## Ansökan om bygglov för inredning av vind till bostad, Ankaret 1, Fleminggatan 54, Kungsholmen

### Förslag till beslut

Ansökan om bygglov för inredning av vind till bostad avslås med stöd av 9 kap. 30§ plan- och bygglagen, PBL.

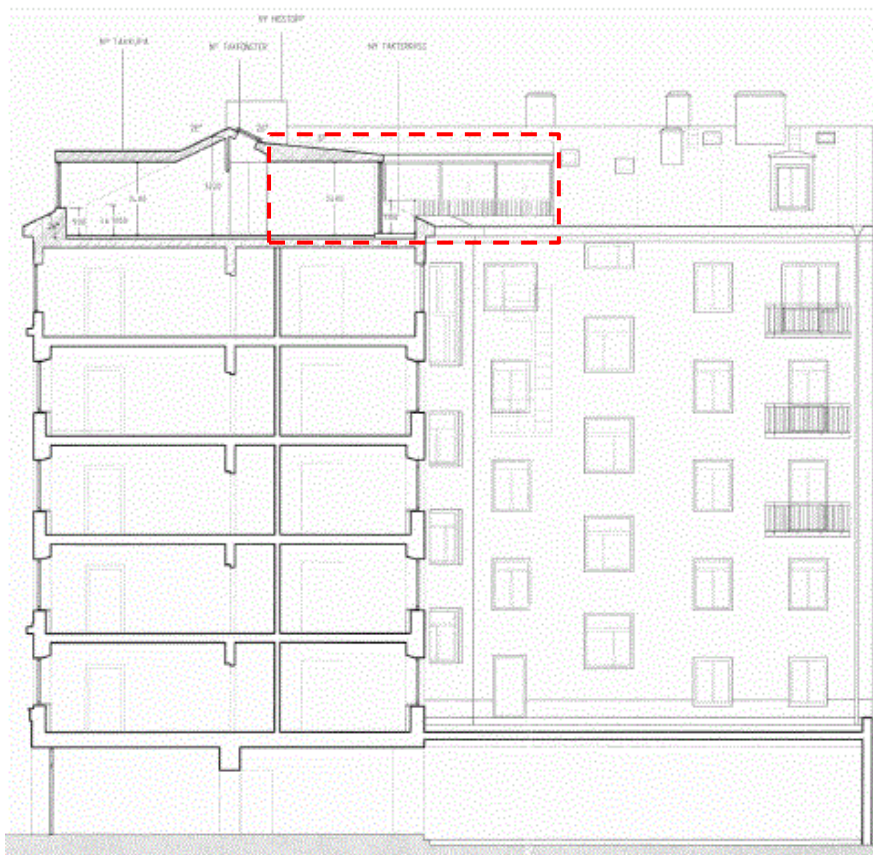
Mot gata har placering av kupor skett på ett godtagbart sätt. Nya kupor utförs lika de befintliga som finns. Två nya hisstoppar tillkommer med volymer synliga från gatan. Höjden överskrider nockhöjden. De breda taklyften mot gård bedöms som ovarsamma. De strider mot den längd på ca 3,5 m som Stadsbyggnadsnämndens *Vägledning Vindsinredning* hänvisar till som är lämpligt vid takaltaner. Enligt förslaget är längden 6,5 m respektive 11,5 m + 5,5 m. Takaltaner ska även vara indragna i takfall för att undvika synligt räcke högre än 0,3 m. I förslaget är den synliga räckeshöjden 0,5 m.

De nya bostäderna har ingen tillgänglig entré. Från gatan måste man gå en halvtrappa upp till entréplanet. Hiss dras upp till vindsplan. Hisskorgen har inte tillräckliga mått för tillgänglighet. Någon komplett beskrivning av var nya lägenhetsförråd till alla bostäder i fastigheten är belägna har inte redovisats så att tillgängligheten och läge kan bedömas. Alla lägenhetsförråd är idag placerade på vinden.

Sektion genom gathus mot Fridhemsgatan samt fasad mot norr. Taklyftet är rödmarkerat.

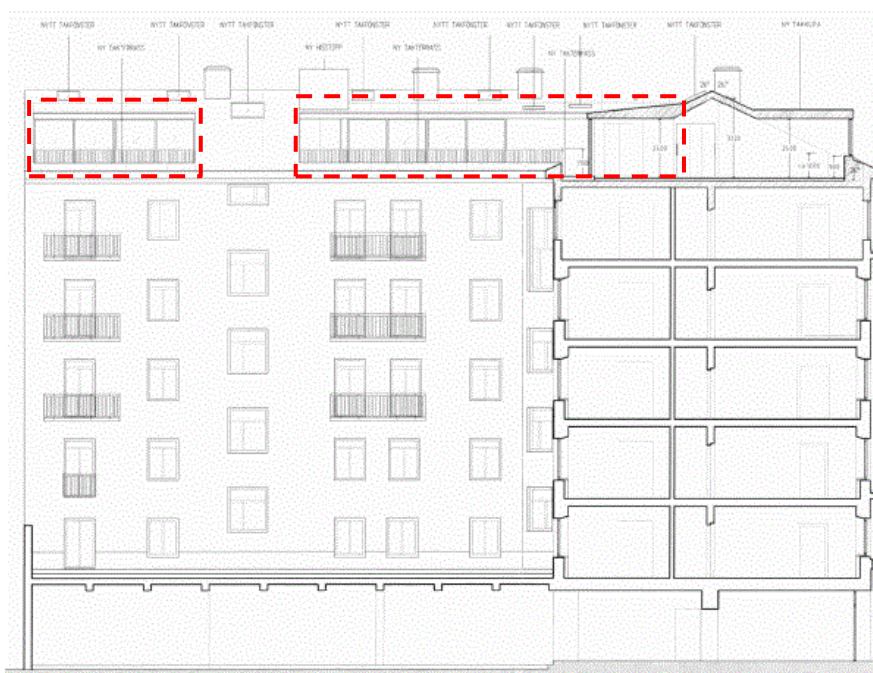
Fasad mot väster och sektion genom gathus mot Fleminggatan. Taklyften är rödmarkerade.

Åtgärden strider mot detaljplanen då taklyften mot gården blir våningsskapande. Antal tillåtna våningar överskrids. Överskridet våningsantal kan aldrig vara liten avvikelse.

Vinden har med sin flacka taklutning dåliga förutsättningar för att inredas till bostad. För att åstadkomma tillräcklig rumshöjd måste taklyft mot gården göras. Under snedtak har grundläggande rumsfunktioner placerats vilket innebär begränsad möjlighet att röra sig runt dessa.
